Mission régionale d'autorité environnementale

**Avis délibéré de la mission régionale d'autorité
environnementale de Bretagne
sur le projet de centrale solaire flottante
à Saint-Malo-de-Phily (35)**

n° MRAe : 2025-005303/A P

Figure 2 : Plan de masse du projet de centrale solaire flottante (source : dossier)

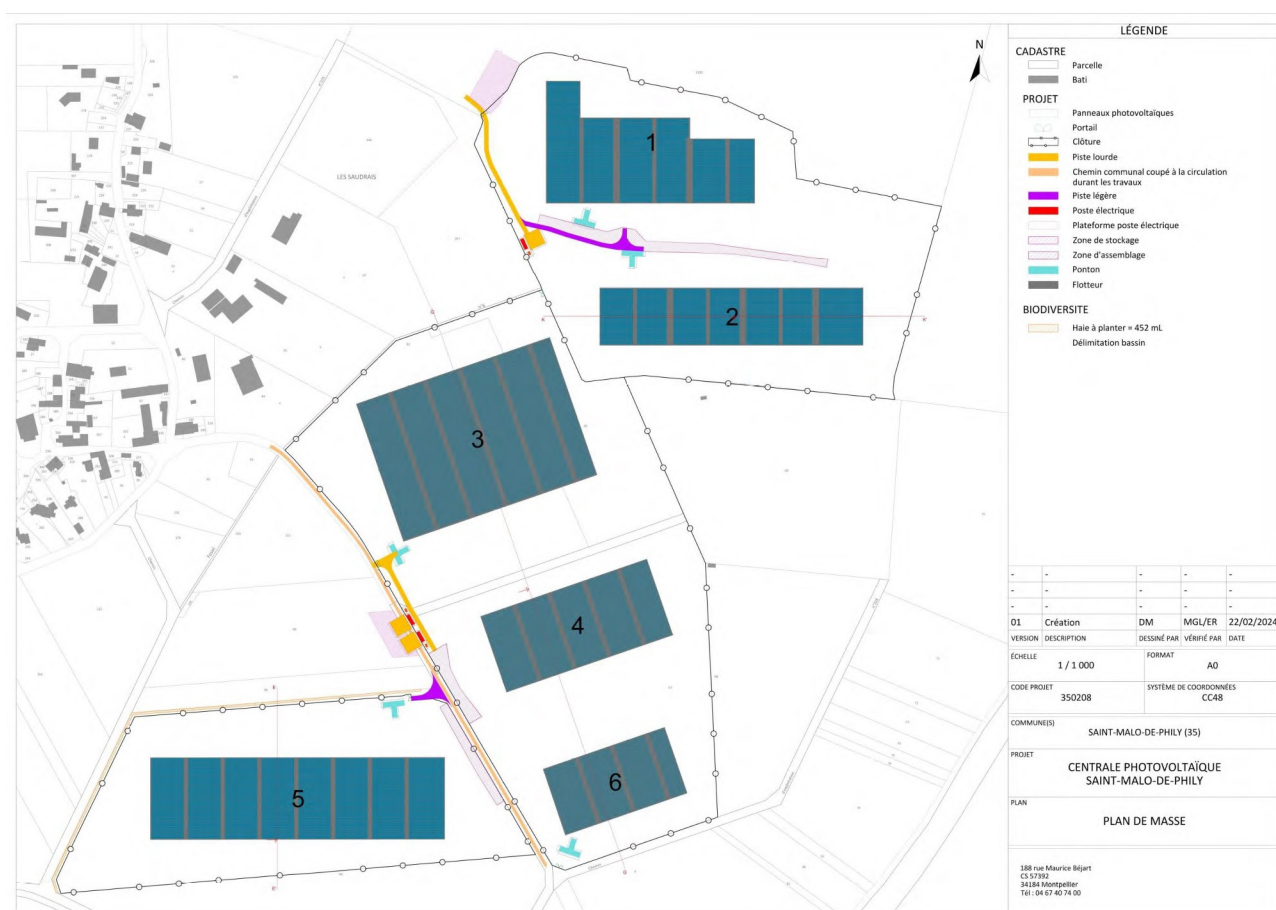
Ces infrastructures occuperont 9,2 ha sur les 18,4 ha de bassin des différentes parcelles concernées par le projet, soit un taux de couverture des bassins de 50 %. La puissance totale de l'installation, de 12,5 MWc (Mégawatt-crête), devrait permettre une production électrique annuelle d'environ 13,9 MWh (Mégawatt-heure) soit, selon le dossier, l'équivalent de la consommation électrique de 6 500 habitants, chauffage inclus. La durée d'exploitation du parc solaire est estimée à au moins 25 ans.

Plusieurs aspects de la présentation du projet sont confus et doivent être clarifiés : l'historique du site, la date de fin de l'extraction des sables et de remise en état du site qui a suivi, les surfaces clôturées, le nombre de bassins concernés par le projet, le nombre d'îlots de panneaux solaires flottants, le nombre d'unités foncières concernées, la durée d'exploitation du parc et les travaux nécessaires à l'installation des équipements (ancrages en particulier). Le mode de calcul du taux de couverture des bassins par les îlots solaires flottants¹⁴ est également à détailler.

En matière de taux de recouvrement, le choix de le limiter à 50 % maximum, « pour permettre de laisser une accessibilité aux espèces recensées », appelle une justification dans la mesure où un récent travail du Cerema recommande de ne pas dépasser un taux de recouvrement de 40 %.

L'Ae recommande de justifier le choix de taux de recouvrement de 50 % ou d'adapter le projet pour respecter les recommandations du Centre d'études et d'expertise sur les risques, l'environnement, la mobilité et l'aménagement (Cerema).
